Kolding Marina City flueknepet

NOTAT

7. august 2020
Rev. feb 2021
Forfattere: MR, TH

FIGUR 3

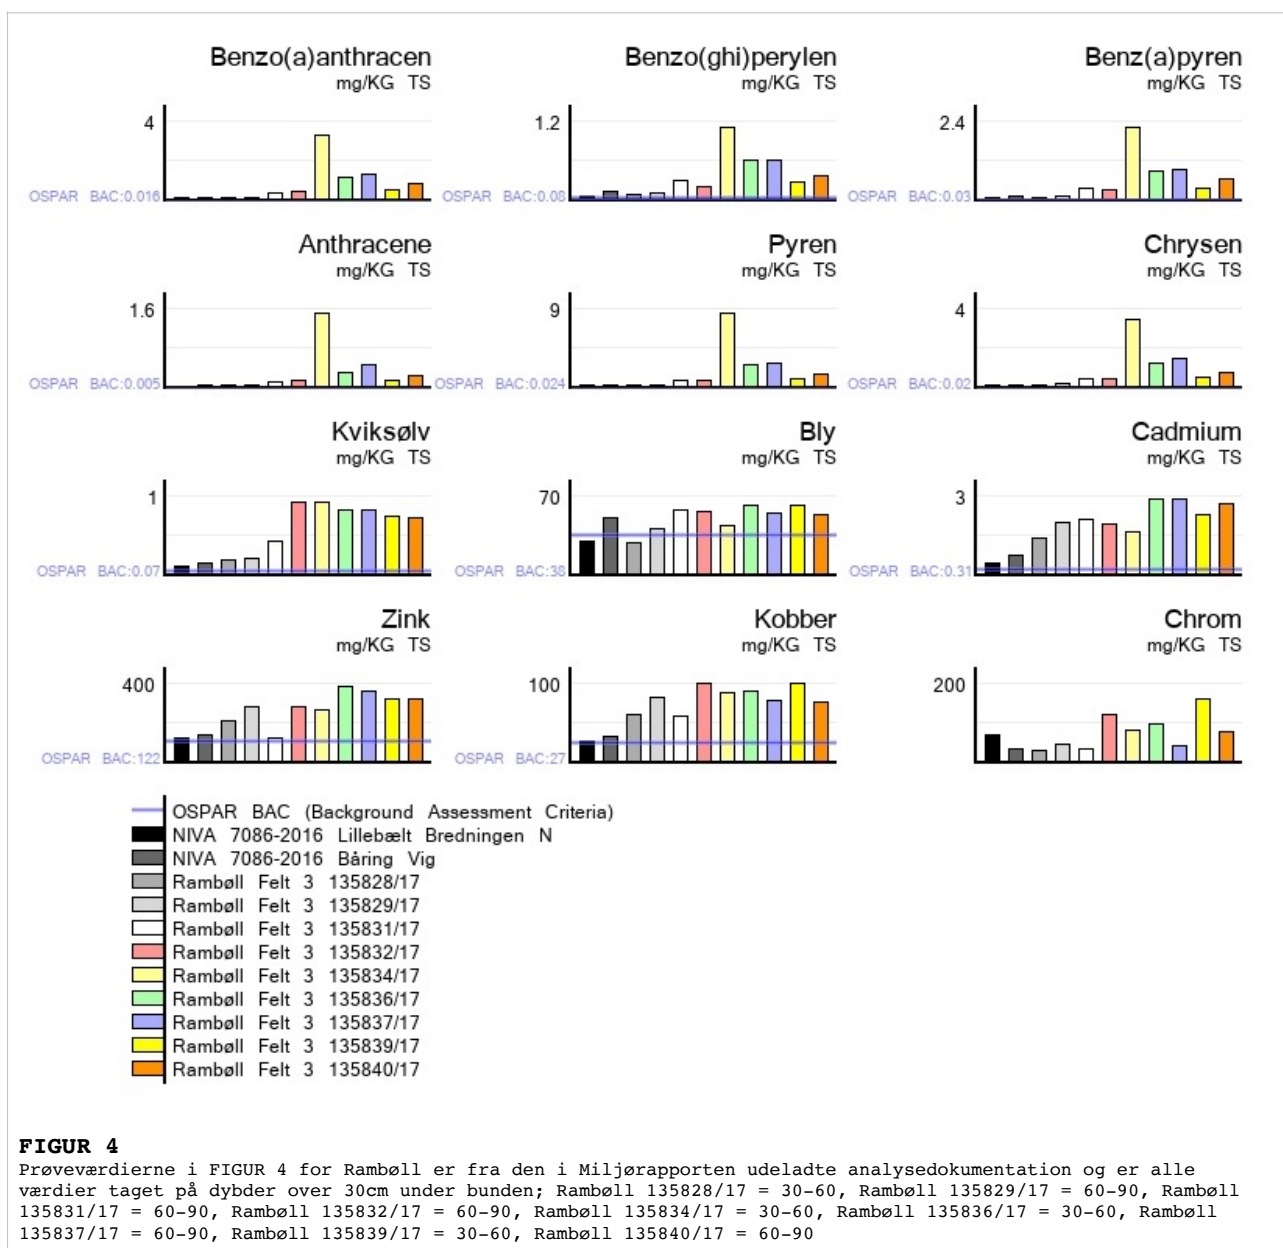
Miljørapportens Tabel 16-2 er gengivet i FIGUR 3 og præsenterer nogle umiddelbart ganske fornuftige prøveværdier, som lige så fint ligger inden for nedre samt øvre aktionsniveau. Da Cowi i Deres prøver for felt 3 var stødt på mærkbart højere koncentrationer af tungmetaller har Rambøll ifølge Miljørapporten foretaget ekstraordinære målinger i felt 3. Prøveværdier på dette optræder alene i tabelform i Miljørapporten og er ikke understøttet af valid dokumentation i denne.

Tabel 16.2 repræsenterer konklusionen for Miljørapportens Kapitel 16 og er på ingen måde fyldestgørende. Tabel 16.2 er konstrueret ud fra prøveværdier, som ikke er dokumenteret i Miljørapporten og som ikke medtager alle tilstedeværende parametre for udledning af miljøfremmede stoffer.

FIGUR 6

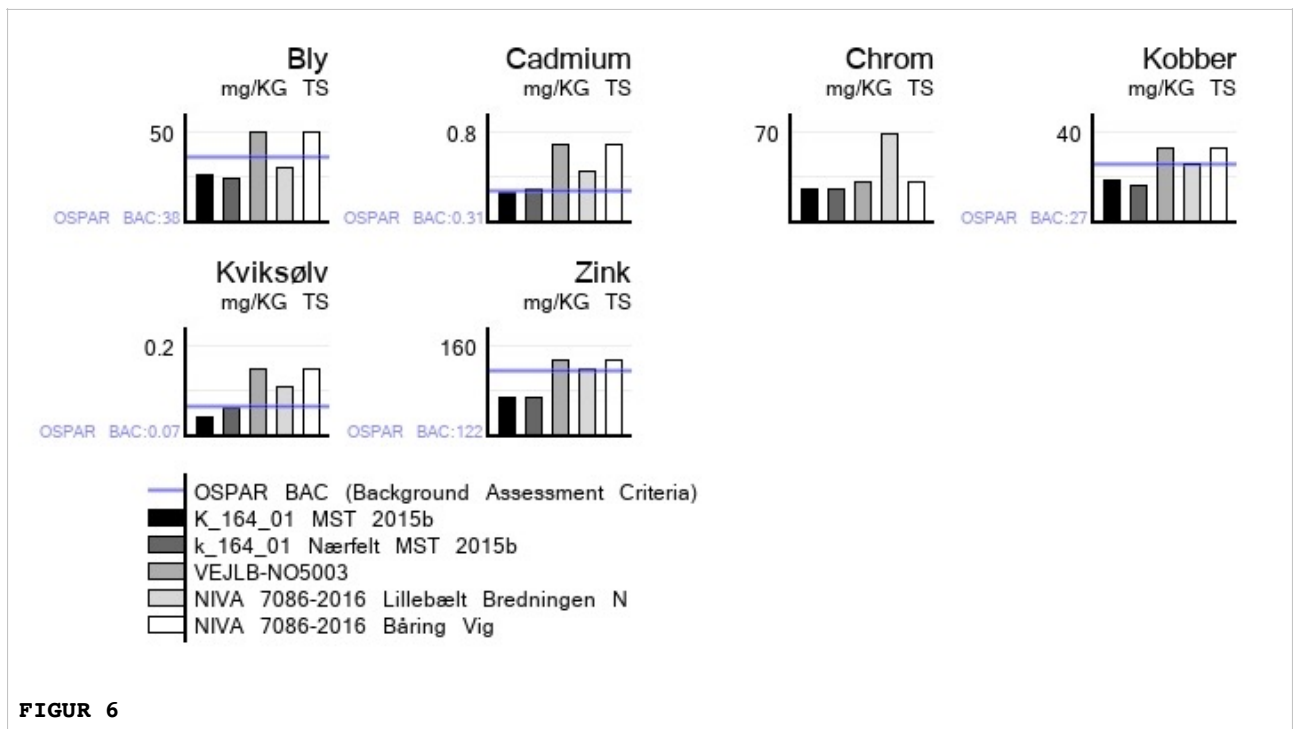
I FIGUR 6 sammenholdes data fra førnævnte tabel 2-1 med samme NIVA prøveværdier fra tidligere figur.

Med udgangspunkt i Rambølls målinger for felt 3 er det interessante hvordan Niras har camoufleret de høje koncentrationer i den faldgrube som gennemsnitsberegninger kan repræsentere.

FIGUR 7

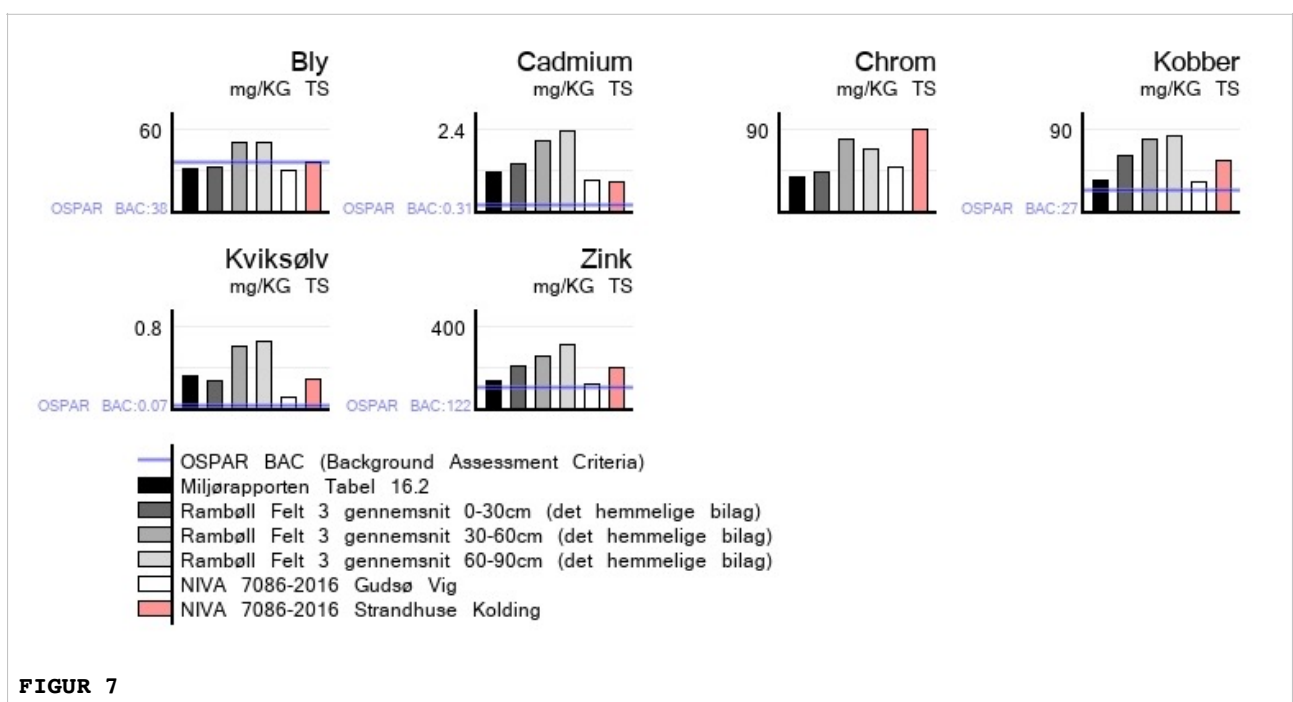
Ligeledes er det interessant at det ikke er det øverste lag, som rummer de højeste koncentrationer.

I FIGUR 7 er Rambølls målinger beregnet på gennemsnit ud fra dybden.

FIGUR 7 illustrerer at dette materiale ikke skal flyttes ud til total eksponering for det danske havmiljø. Omtrentlig 50%-75% af gennemstrømningen i Lillebælt forbliver i Lillebælt som følge af idvande. Uagtet hvilken model man benytter sig af til at beregne sedimentets fald gennem vandsøjlen ved klappning vil der ske en yderst u hensigtsmæssig ophobning af tungmetalkoncentrationer, når sedimentet finder hvile i de strømsvage nærfeltet til klapplassen. Her tænkes der specifik på Båring Vig, som ud over at grænse op til et Natura 2000 område også rummer nogle yderst attraktive badestrande. Grundet mange parametre er strømforholdene omkring klapplass K_164_01 skiftende og uforudsigelige i anden grad, som Niras har modelleret med i Miljørapporten.
